**IRSN**  
INSTITUT DE RADIOPROTECTION  
ET DE SÛRETÉ NUCLÉAIRE

## AVIS IRSN N° 2024-00144

**Objet :** EDF – REP – Centrale nucléaire de Gravelines – INB 97 – Réacteur n° 4 – Modification temporaire du chapitre III des règles générales d'exploitation pour réaliser des travaux de maintenance sur un transformateur auxiliaire.

*Schéma simplifié du raccordement de l'alimentation auxiliaire en 225 kV aux réacteurs n° 3 et n° 4 de la centrale nucléaire de Gravelines prévu durant les travaux.*

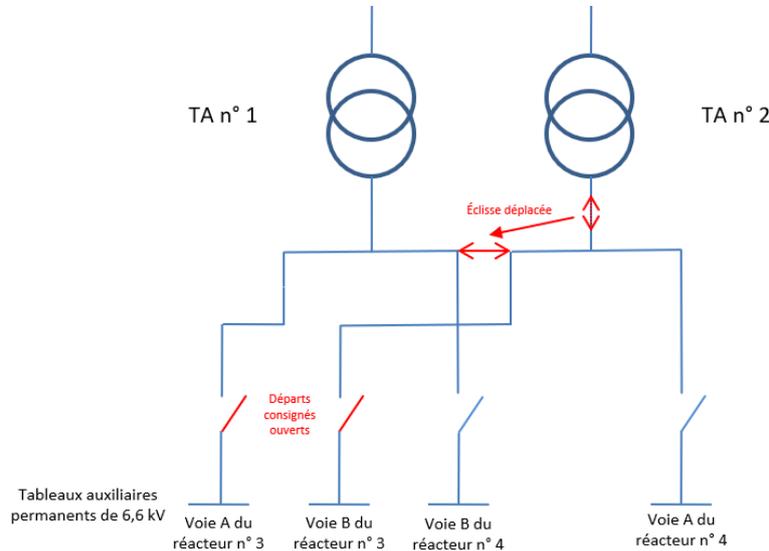
les domaines d'exploitation APR et RCD, la disponibilité d'une seule source électrique externe est requise<sup>2</sup> alors que, dans les domaines d'exploitation RP et AN/GV, la disponibilité des deux sources électriques externes (principale et auxiliaire) est requise. Aussi, afin d'assurer la disponibilité de la source électrique auxiliaire pour le réacteur n° 4, EDF souhaite valoriser, lors des travaux, un raccordement atypique, néanmoins prévu à la conception, afin de pouvoir réalimenter les deux tableaux des auxiliaires permanents (voie A et voie B) du réacteur n° 4 par un seul TA (à savoir le TA n° 1 sur le schéma ci-dessous).

EDF réalisera ainsi un déplacement des éclisses<sup>3</sup> afin de permettre, durant les travaux, l'alimentation électrique des tableaux des auxiliaires permanents des voies A et B du réacteur n° 4 par le TA restant disponible (à savoir le TA n° 1). De plus, à l'aide d'une consignation, EDF rendra impossible, durant les travaux<sup>4</sup>, la réalimentation des tableaux électriques du réacteur n° 3 par le TA n° 1. À l'issue des travaux, ces éclisses seront replacées dans leur position initiale et les tableaux des auxiliaires permanents du réacteur n° 3 pourront à nouveau être réalimentés par les TA (levée de la consignation notamment).

En revanche, pour le réacteur n° 4, la réalisation des travaux nécessite de rendre la source externe auxiliaire partiellement indisponible pendant une durée estimée à 185 heures alors qu'elle est requise, ce qui est redevable d'une demande d'autorisation de modification temporaire des RGE.

**Compte tenu de l'objectif de fiabilisation de l'alimentation électrique externe auxiliaire des réacteurs n° 3 et n° 4 de la centrale nucléaire de Gravelines associé à l'intervention prévue et de la mise en place, durant l'intervention, de mesures compensatoires avec notamment un raccordement provisoire permettant de réalimenter les deux tableaux des auxiliaires permanents du réacteur en production par le TA disponible, l'IRSN estime acceptable, du point de vue de la sûreté, la modification temporaire des STE du réacteur n° 4 de la centrale nucléaire de Gravelines, telle que soumise à l'autorisation de l'ASN par EDF.**
